**Bauleitplanung der Stadt Grünberg, Stadtteil Lumda
Bebauungsplan Nr. 95 „Gewerbegebiet Lumda“ sowie Änderung des Flächennut-
zungsplanes
Beteiligung der Behörden und sonstiger Träger öffentlicher Belange gem. § 4 Abs. 2
BauGB**

Bebauungsplan Nr. 95 "Gewerbegebiet Lumda" sowie Änderung des Flächennutzungsplans
[Entwurf 03/2025]

Bauleitplanung der Stadt Grünberg, Stadtteil Lumda
Bebauungsplan Nr. 95 „Gewerbegebiet Lumda“ sowie Änderung des
Flächennutzungsplanes in diesem Bereich
Beteiligung der Träger öffentlicher Belange gemäß § 4 (2) BauGB

AM KRÖTENPFUHL

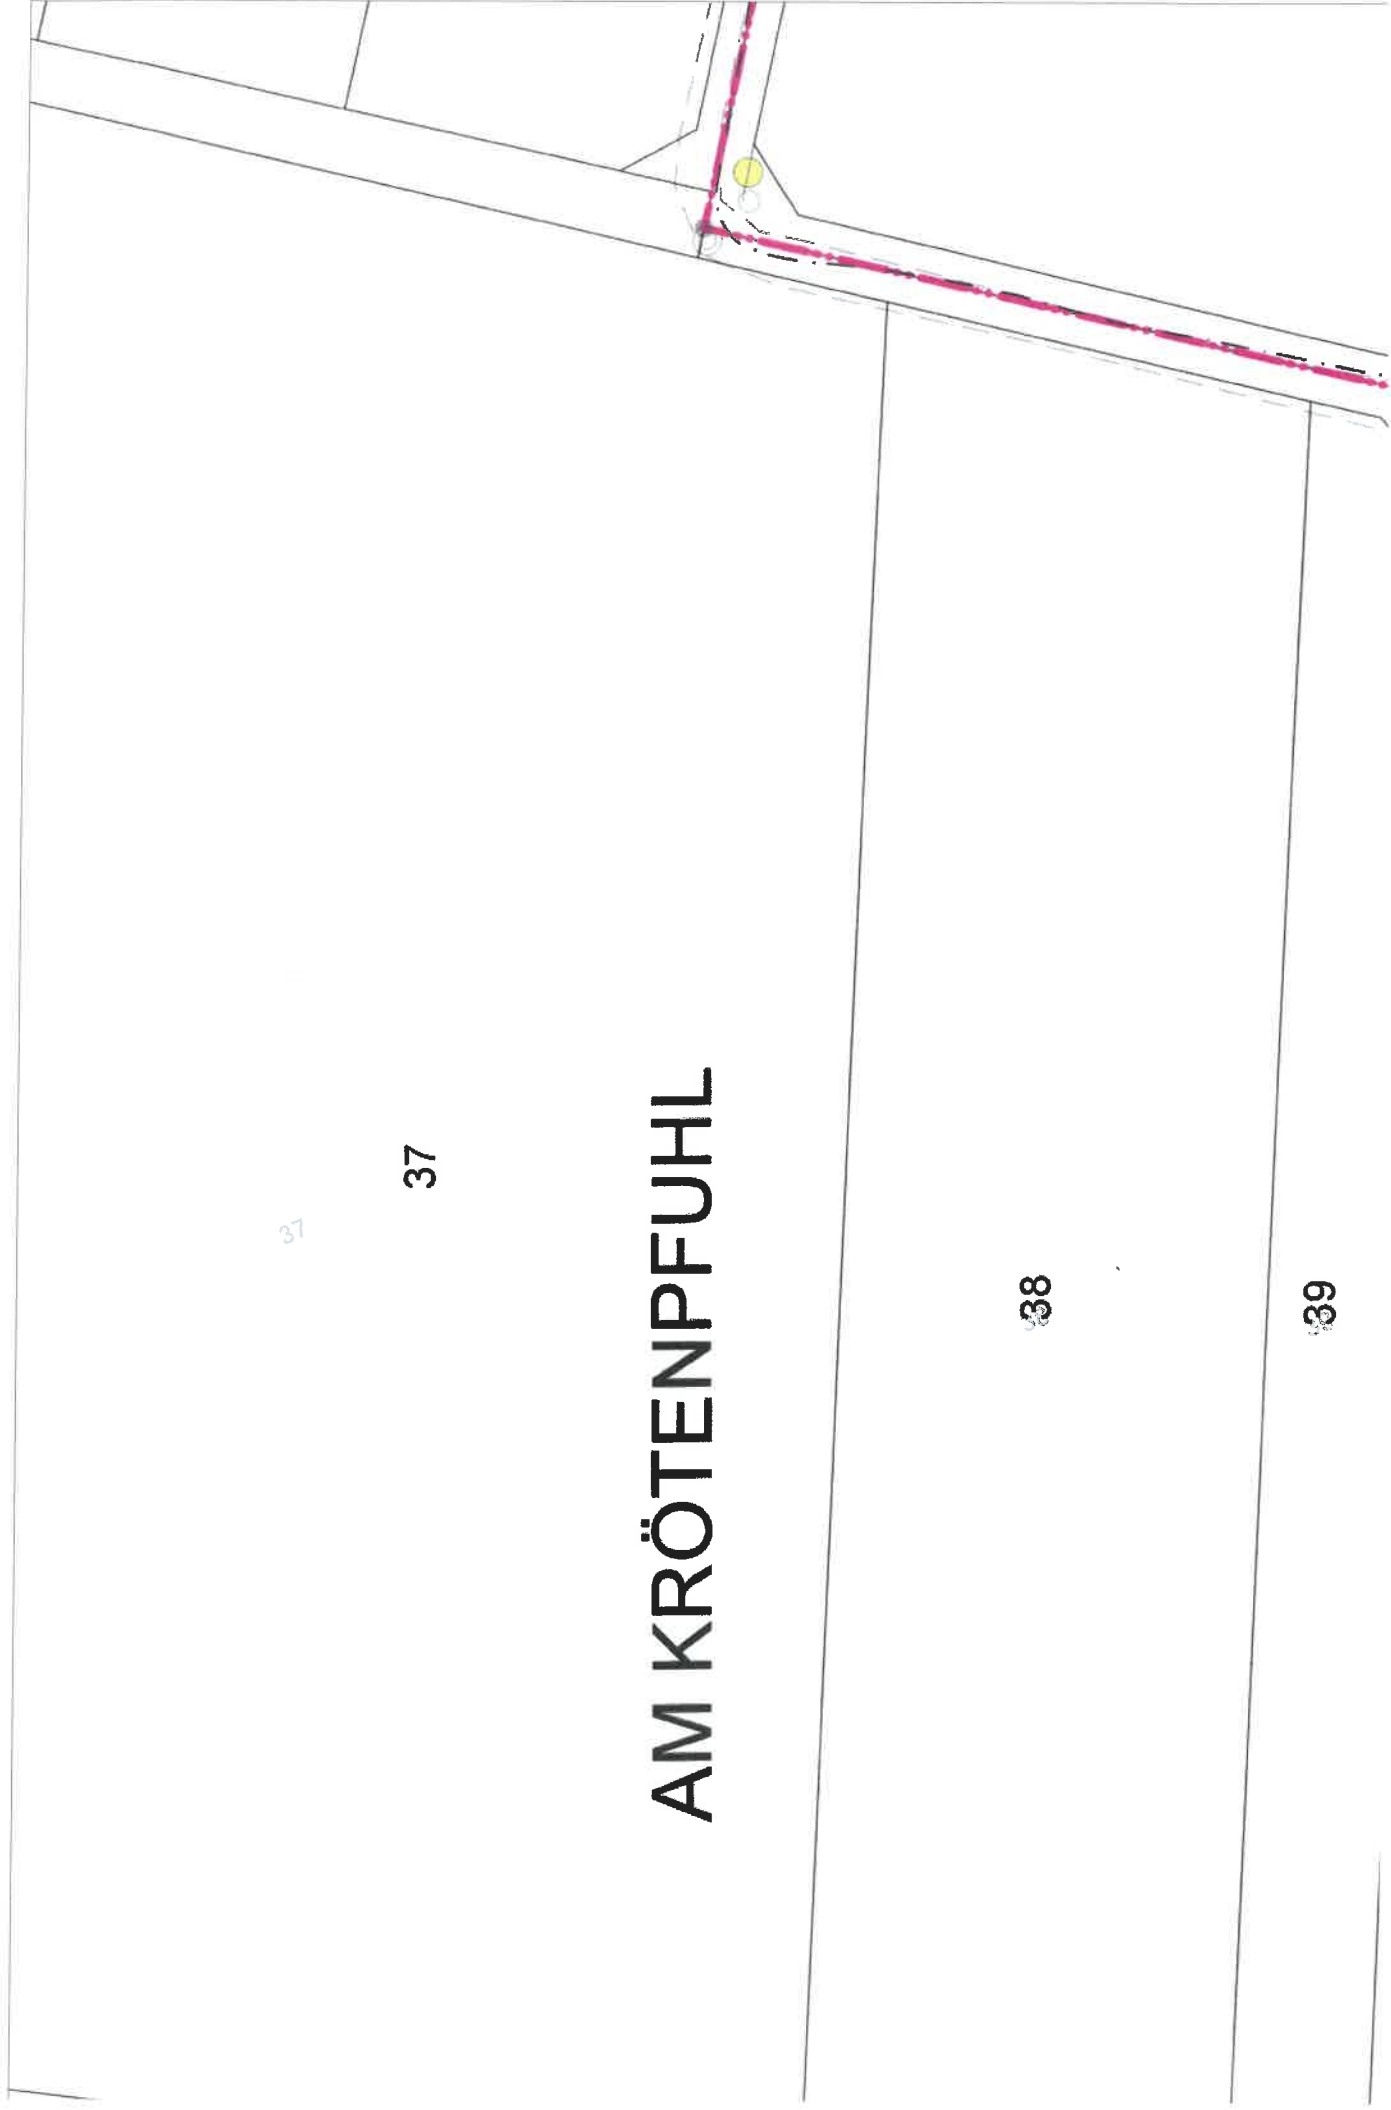
Im Planungsbereich der Ausgleichsfläche 26 Grünberg „Am Krötenpfuhl“ (Ackermaßnahme Feldlerche) befindet sich eine Erdgas-Hochdruckleitung. In diesem Bereich der Hochdruckleitung ist das Errichten von Gebäuden oder jedes andersartige Überbauen, das den Zugang zur Leitung beeinträchtigt unzulässig. Das Lagern von Materialien sowie das Pflanzen von Bäumen über Gasleitungen ist ebenfalls unzulässig, wenn hierdurch die Betriebssicherheit und die Reparaturmöglichkeit beeinträchtigt werden. Daher bitten wir Sie, dies zu berücksichtigen und uns in die weiteren Planungen einzubinden.
